Ufficio Impianti Elettrici
e di Segnalamento

Modifiche ai controllori tipo F delle manovre da deviatoio.

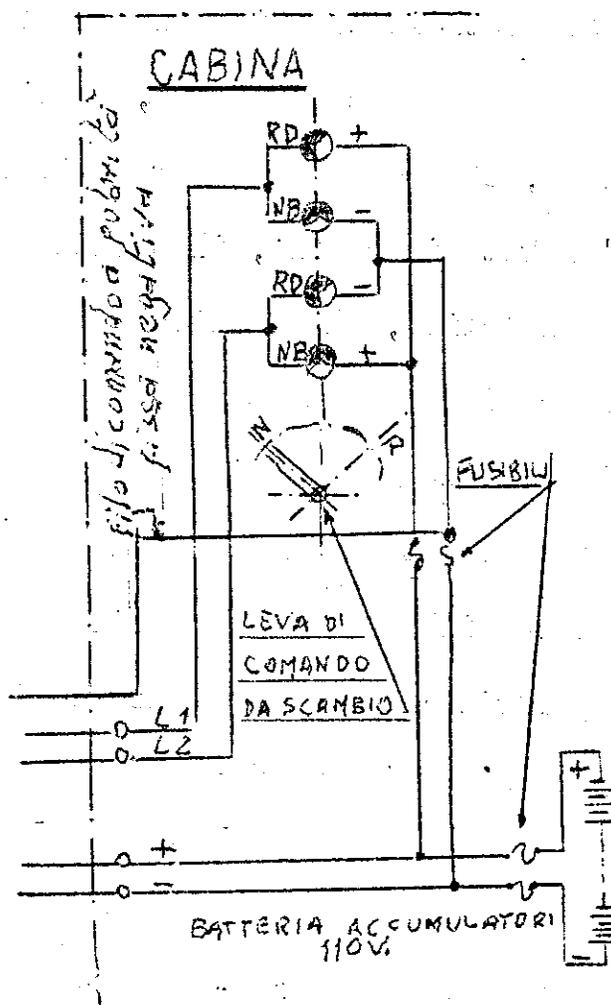
Mentre prego di sollecitare una risposta a quanto richiesto ai punti i e s della precedente circolare L.8/23 A 56976 del 29 aprile c.a., informa che sullo schema dei circuiti di cui il disegno 567 (i) della C.I.W.F.S. allegato alla circolare stessa è stato da qualche Ufficio osservato che il montaggio del tratto di filo di comando a polarità fissa negativa, dell'ingresso in cabina al punto intermedio del conduttore inserito fra i due anelli NB ed R O del combinatore, costituisce un lavoro delicato e gravoso, che potrebbe essere evitato, collegando senz'altro, all'entrata in cabina, il suddetto filo di comando a polarità fissa negativa, al negativo del feeder, senza passare attraverso il combinatore del banco.

In merito a tale osservazione si fa presente che, per raggiungere lo scopo voluto della modifica ed ai controllori citati all'oggetto, necessità che sia garantita nel modo più perfetto possibile la polarità negativa del nuovo filo di comando.

in discorso immediatamente a valle della valvola negativa all'uscita della batteria, tale procedimento in pratica non è conveniente, perchè, per ovvie ragioni di esercizio, conviene che i singoli nuovi fili di comando a polarità fissa facciano capo ai circoli negativi delle leve di manovra dello scambio e della comunicazione a cui detti fili si riferiscono, e non al negativo comune del feeder.

Per evitare il lavoro delicato e gravoso accennato nell'osservazione sopra riportata, non resta quindi che allacciare il nuovo filo di comando immediatamente a valle del fusibile negativo della derivazione del feeder agli anelli del combinatore della leva a cui detto filo si riferisca, come è indicato nel seguente schizzo.

Con la risposta ai punti 1 e 2 della circolare L.8/23/L.56.976 sopra richiamata, prego di confermarmi che il lavoro verrà a suo tempo eseguito tenendo conto della variante indicata al precedente capoverso.
